コメント回答(現地調査-9)

第1225回審査会合

敷地内のD-1トレンチ内に認められるK断層の活動性

D-1トレンチ北西法面の⑦層中の割れ目について

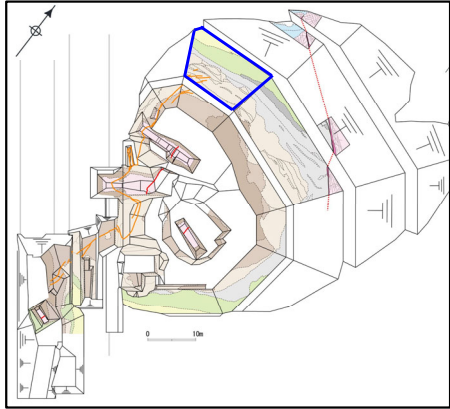
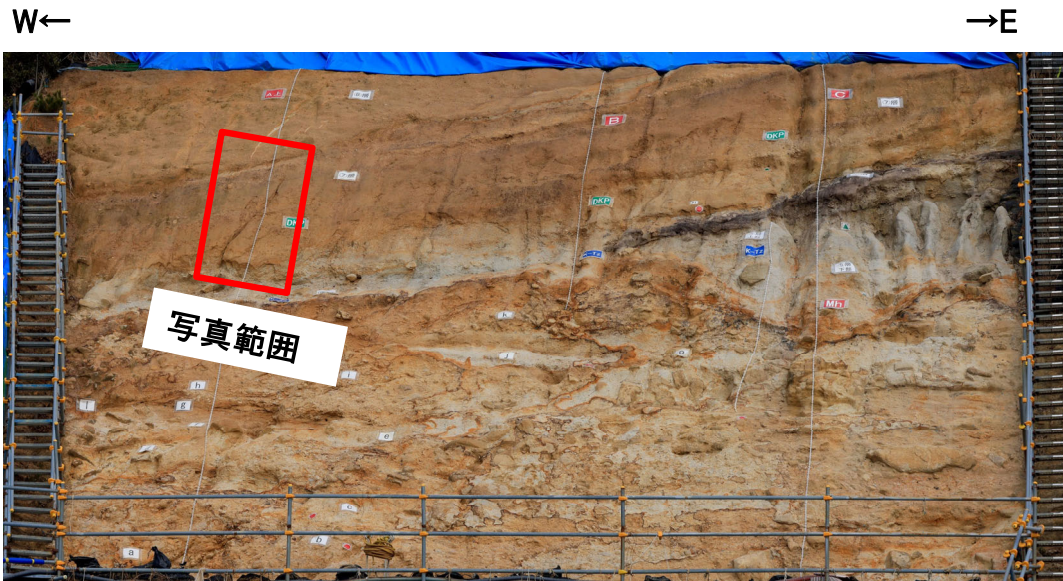
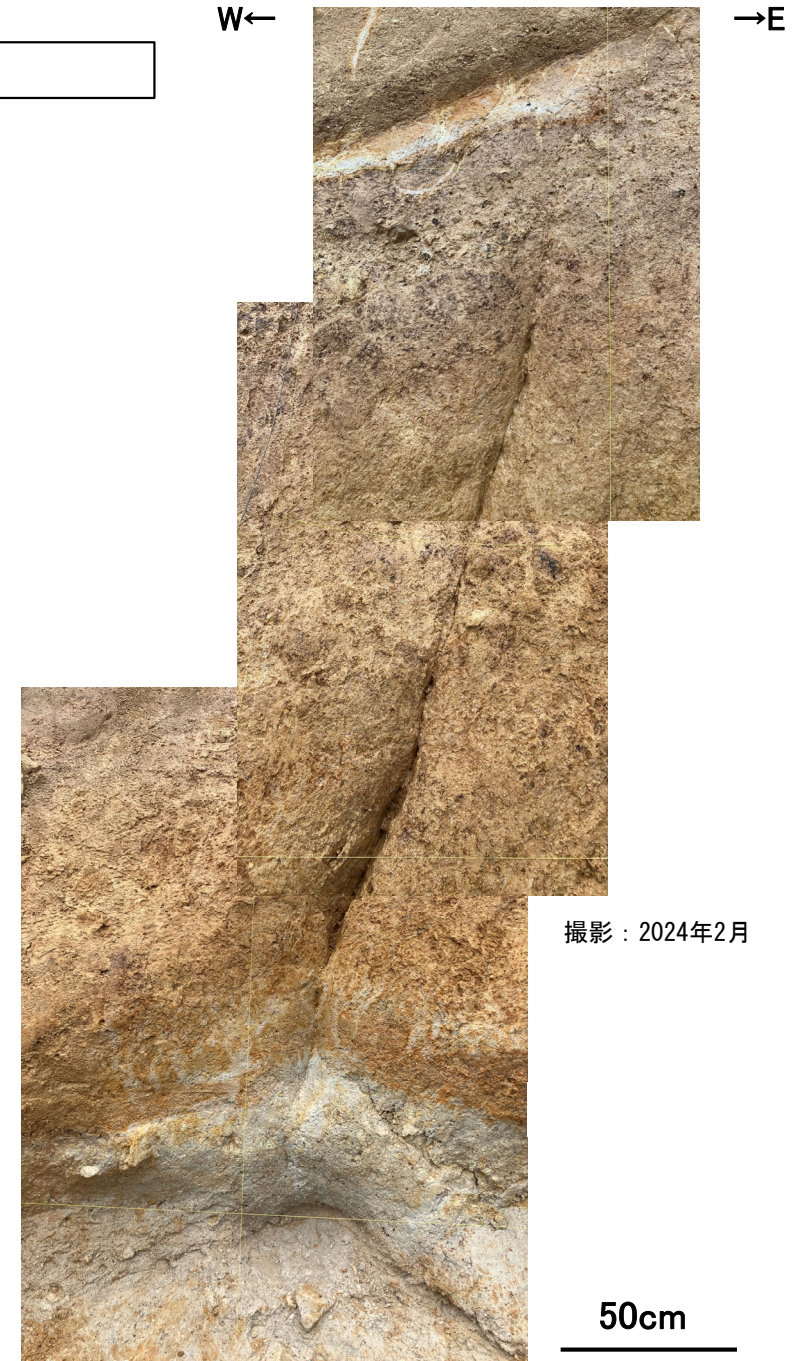
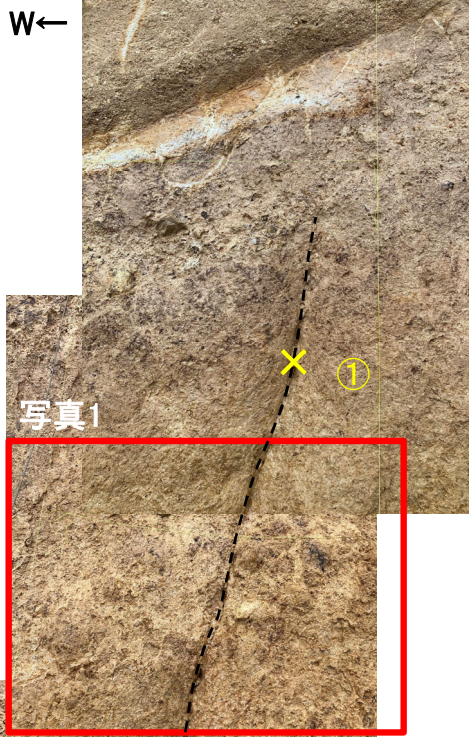
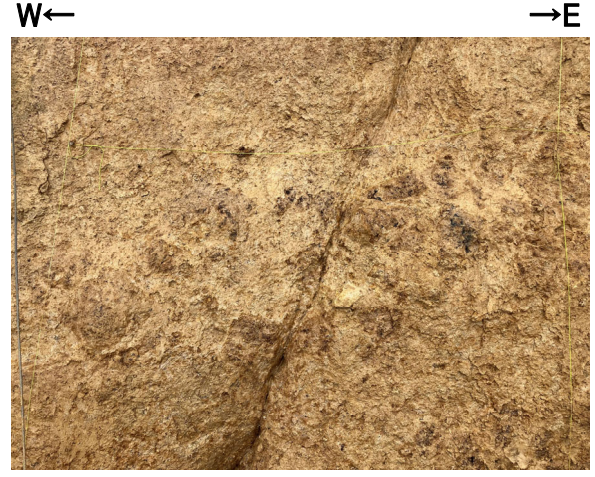
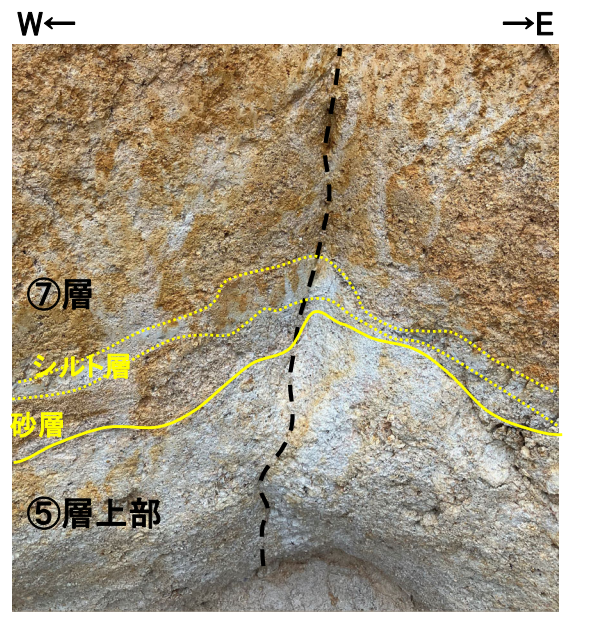
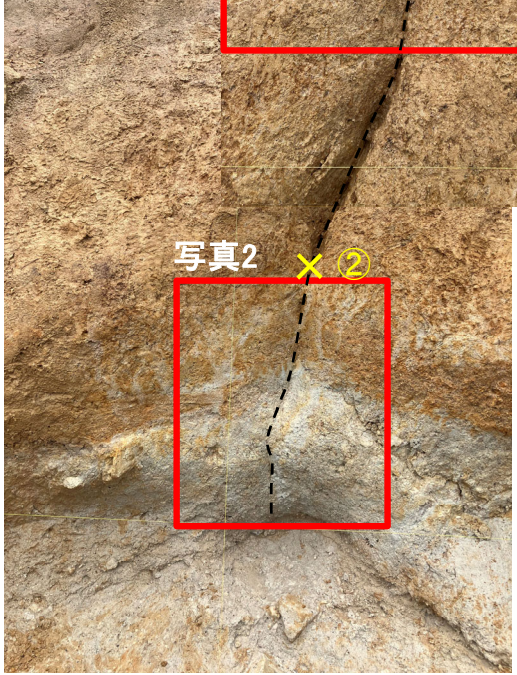
D-1トレンチ北西法面の⑦層中の複数の割れ目について、追加の観察を行うこと。

- ⑦層中の割れ目について露頭の詳細観察を行った結果、以下の観察結果から断層ではなく割れ目であると判断した。
 - ⑦層中の割れ目をまたいで礫を多く含む層が連続して分布している。(写真1参照)
 - ⑦層中の割れ目をまたいで⑦層の砂層・シルト層が連続して分布している。(写真2参照)

- E
- ⑦層中の割れ目をまたいで礫を多く含む層が連続して分布している。(写真1参照)
 - ⑦層中の割れ目をまたいで⑦層の砂層・シルト層が連続して分布している。(写真2参照)
 - 割れ目付近は浸食により法面の奥側に凹んだ形状をしている。

H24-D1-1孔 深度60.15mに認められる白い脈について

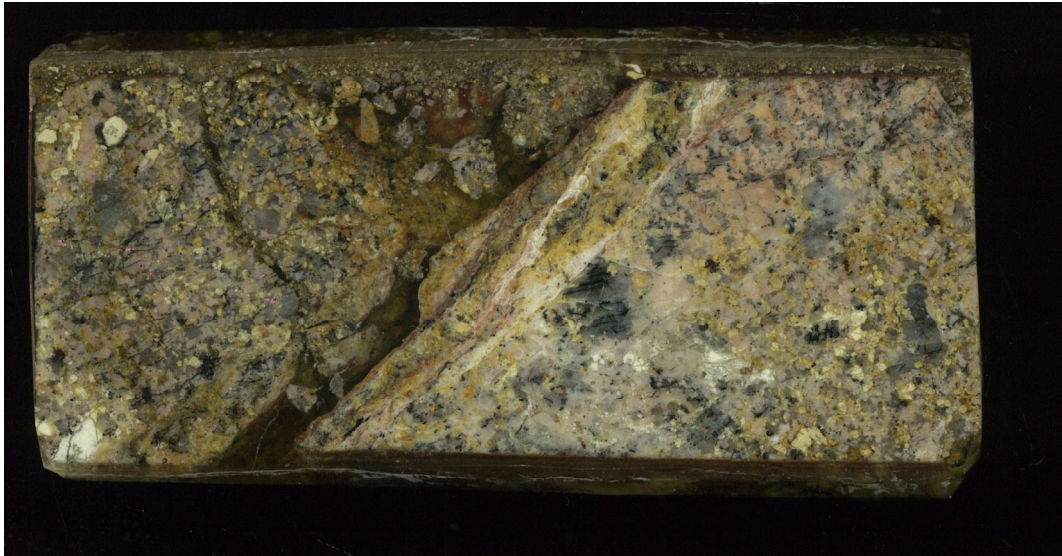
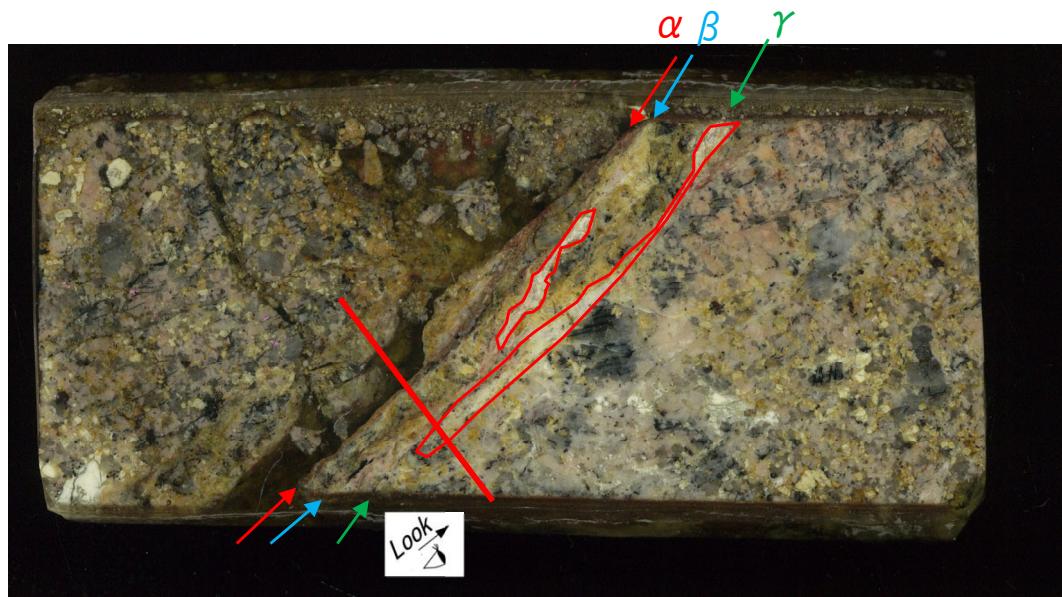
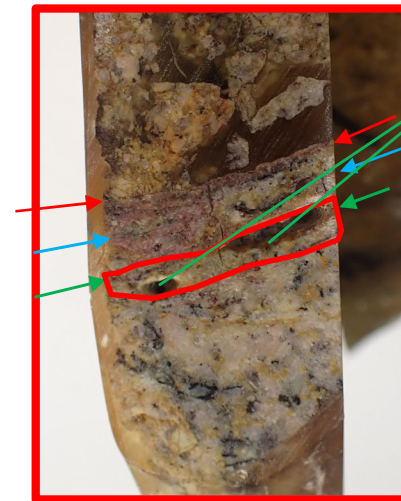
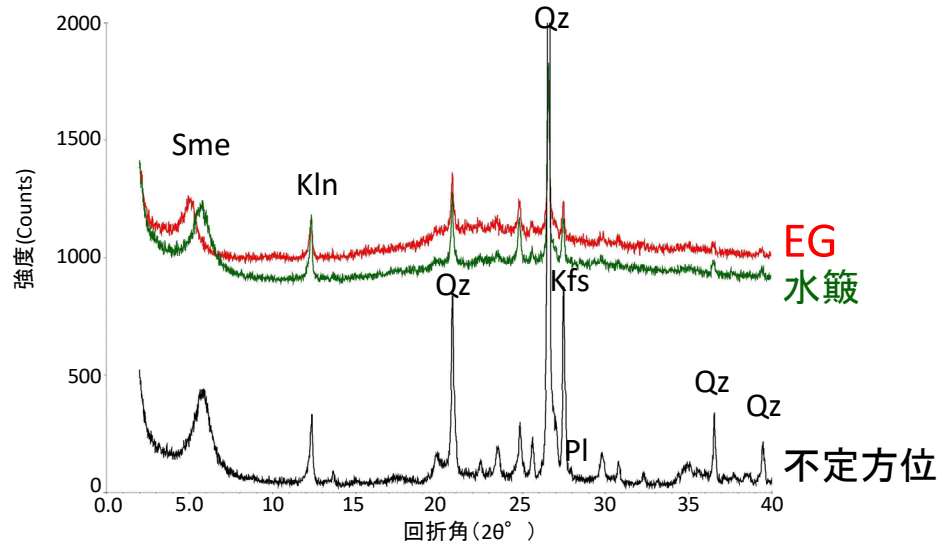
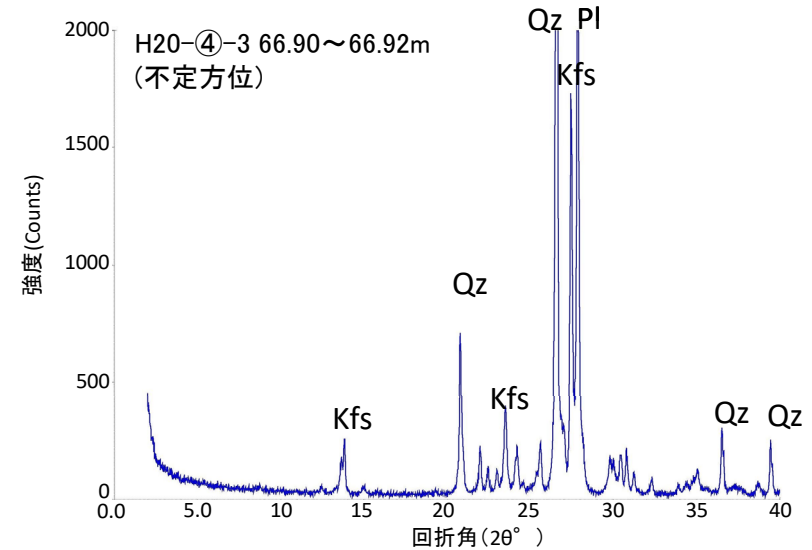
G断層の箇所(60.12m)の研磨片において、白い脈が見えるためXRD等の鉱物脈に関するデータを拡充すること。

- H24-D1-1孔 深度60.15mに認められる白い脈についてXRD分析を行っている。
- その結果、ご指摘のあった白い脈にはスメクタイト、カオリナイト、石英、斜長石、カリ長石が含まれる。石英、斜長石、カリ長石は新鮮岩にも含まれることから、白い脈はスメクタイト及びカオリナイトで特徴づけられる。

- 白い脈は、D-1破碎帯の深度60.15mの断層面 γ 沿い及び断層面 β 沿いの一部に認められる。
- この白い脈を対象にXRD分析を実施している。(次頁参照)

- H24-D1-1孔 深度60.15mから採取した破碎部と新鮮な花崗岩の鉱物組成を比較した。
- D-1破碎部(H24-D1-1_60.15m)は新鮮花崗岩に比べ斜長石やカリ長石の割合が小さくなっている。一方、スメクタイトとカオリナイトが認められる。
- XRD分析結果から、研磨片における白い脈はスメクタイト及びカオリナイトで特徴づけられる。

その他観察面(D-1トレンチ北法面上 スケッチ) 修正前後比較

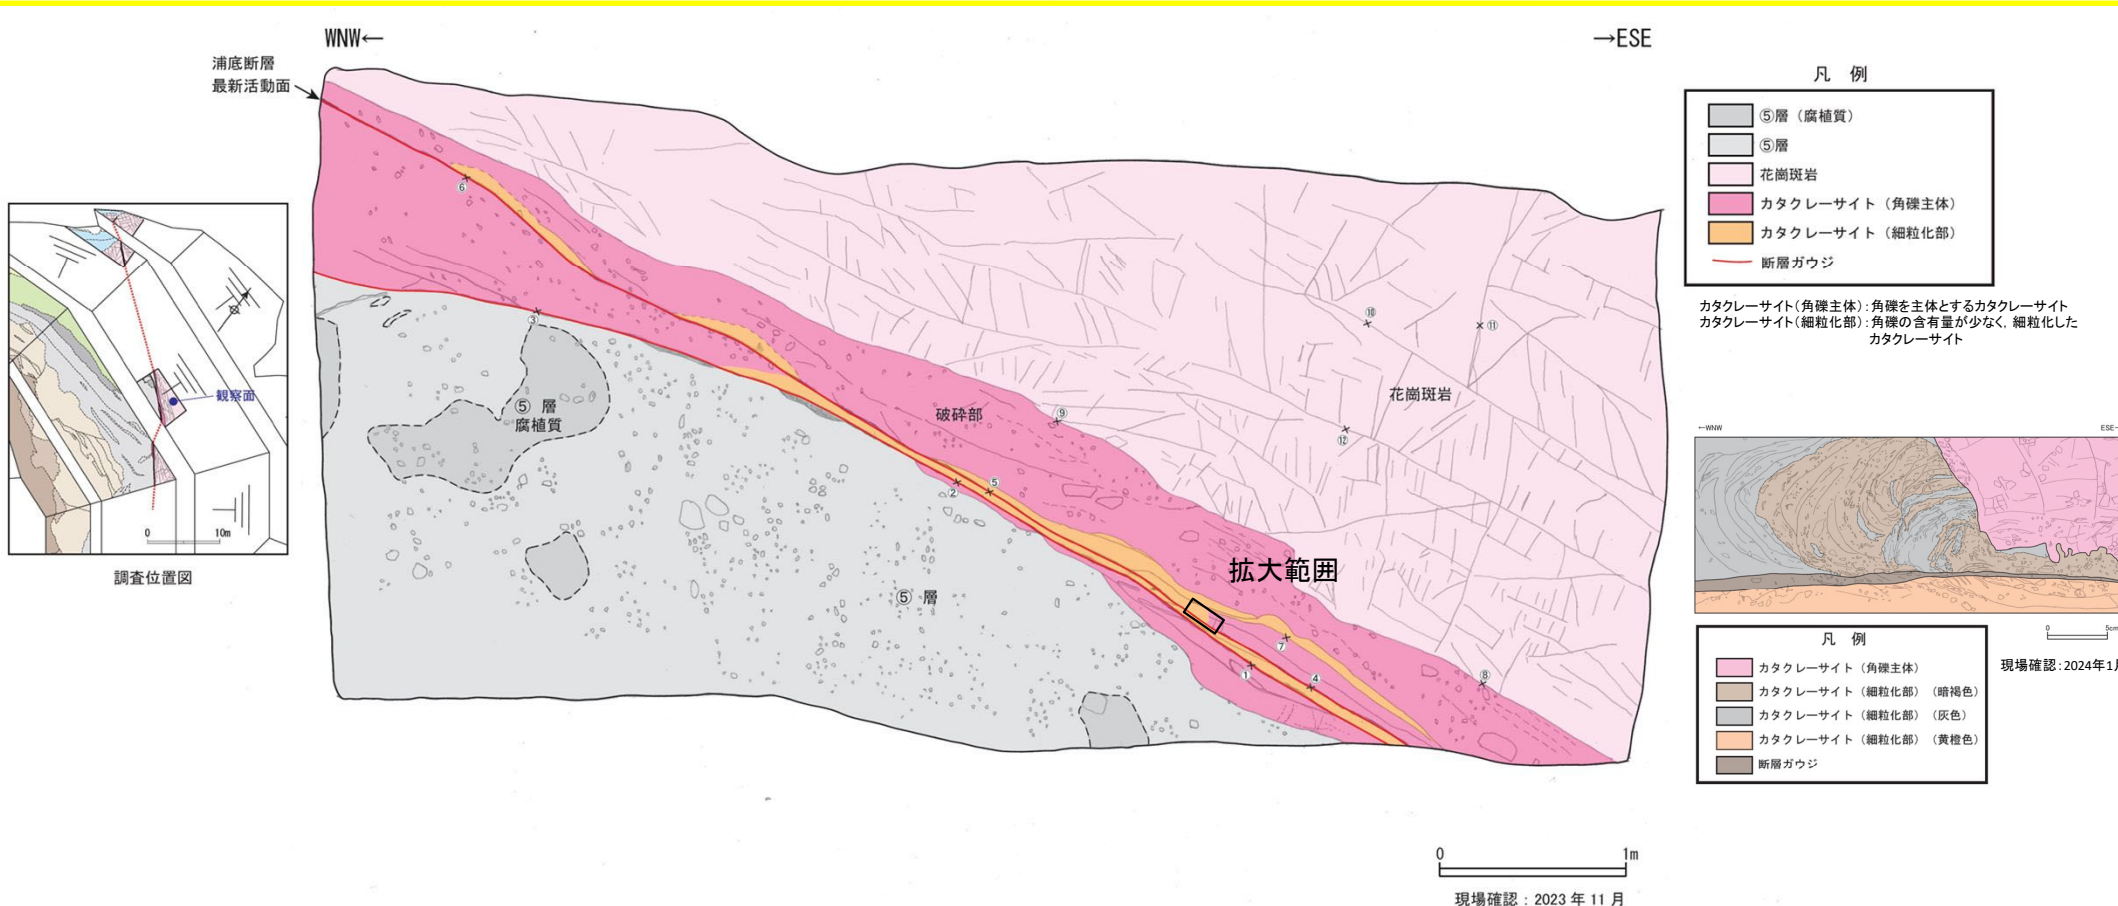
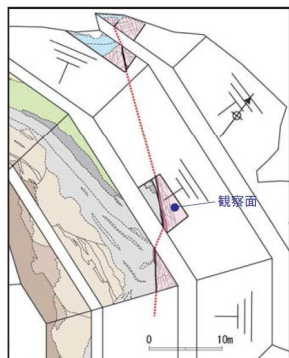
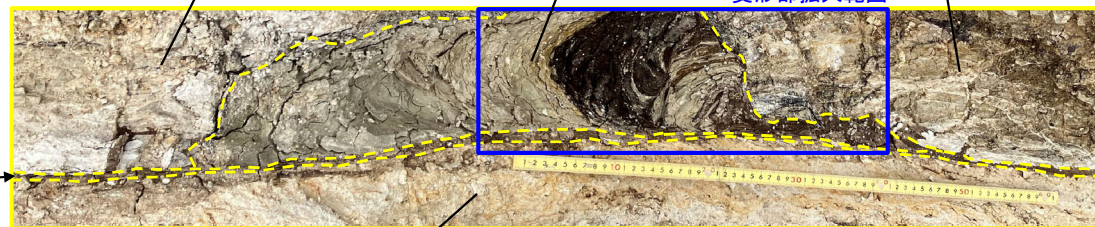
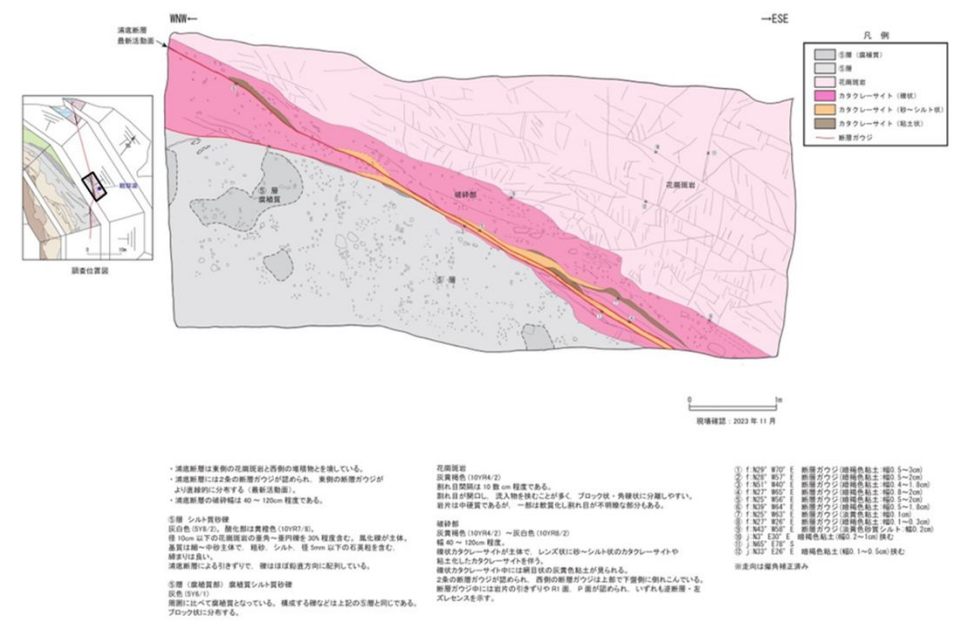
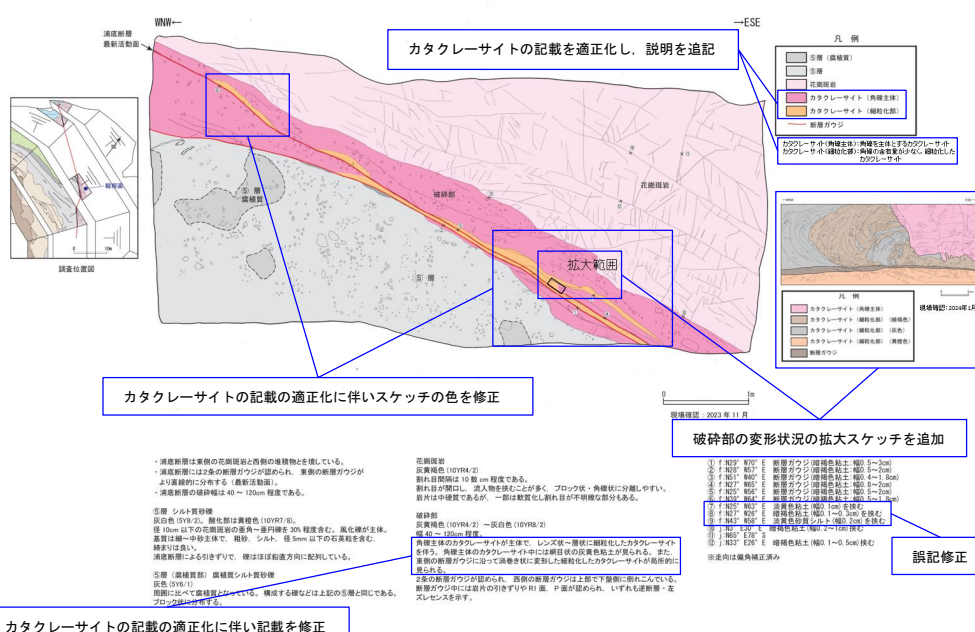
D-1トレンチ北法面上(浦底断層の観察面)において、浦底断層の破碎部のガウジが変形している状況をスケッチに反映すること。また、スケッチの凡例に『カタクレーサイト(粘土状部)』と記載があるため、適正化すること。

- 当該箇所の拡大スケッチを追加した。なお、当該箇所は軟質で、母岩の原岩組織は認められないが、細粒部の連続性・直線性に乏しいことから断層ガウジではなく細粒化したカタクレーサイトであると判断した。
- カタクレーサイト(粘土状)の記載を適正化した。元々は礫の含有量や基質の粒度によって、カタクレーサイト(礫状)、カタクレーサイト(砂～シルト状)、カタクレーサイト(粘土状)に区分していた。しかし、「粘土状」の記載が断層ガウジの粘土と誤解を与えることから、元々カタクレーサイト(礫状)としていた角礫を主体とする部分をカタクレーサイト(角礫主体)とし、カタクレーサイト(砂～シルト状)及びカタクレーサイト(粘土状)としていた、細粒化し礫の含有量が少ない部分をカタクレーサイト(細粒化部)と区分し、その性状を凡例の下に記載した。

変形したカタクレーサイト(細粒化部)は、西側では変形していないカタクレーサイト(細粒化部)と、東側ではカタクレーサイト(角礫主体)とそれぞれ接しており、連続性に乏しい。また、変形したカタクレーサイト(細粒化部)は、渦巻き状に変形しており、直線性に乏しい。
